Váš list číslo/ zo dňa	Naše číslo BBRSC/03536/2022 <i>BBRSC/03563/2022</i>	Vybavuje/ linka Kamody/ 0456783126	Ladomerská Vieska 28.06.2022.
------------------------	---	---------------------------------------	----------------------------------

Vec: Žiadosť o vyjadrenie k upravenému projektu :Bzenica – Kanalizácia a ČOV.
- v y j a d r e n i e p r e ú z e m n é k o n a n i e .

Ochranná vrstva

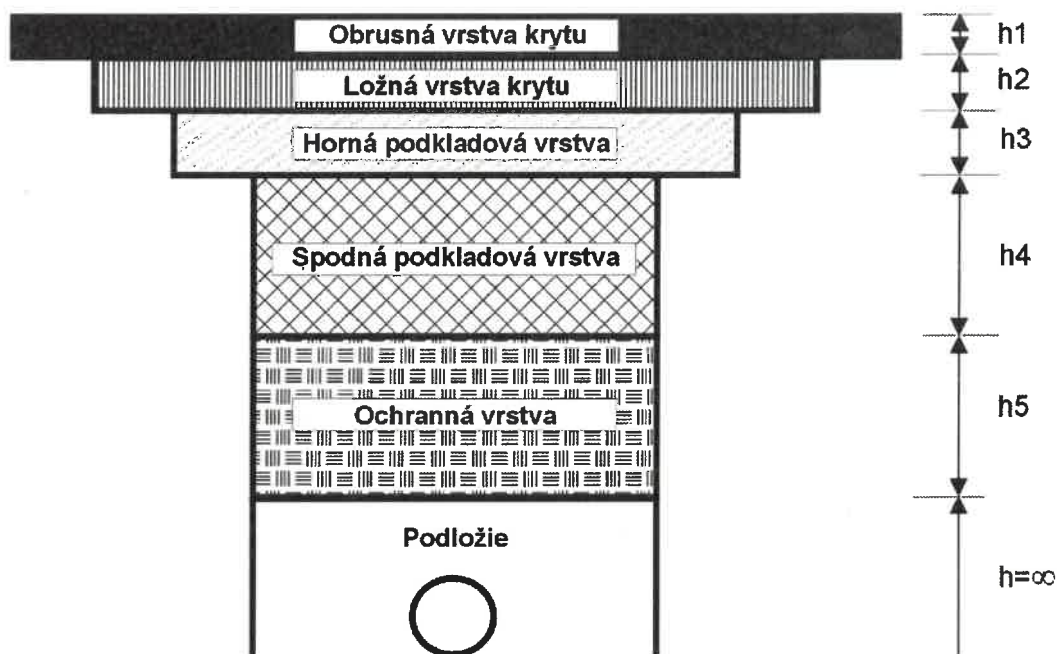
- Ochrannú vrstvu výkopu zasýpať štrkodrvou frakcie 0 – 63 po 20 cm vrstvách s postupným zhutňovaním. Posledná ochranná vrstva musí byť zhutnená min. na $E_{def2} = 120$ Mpa. (STN 73 6126)
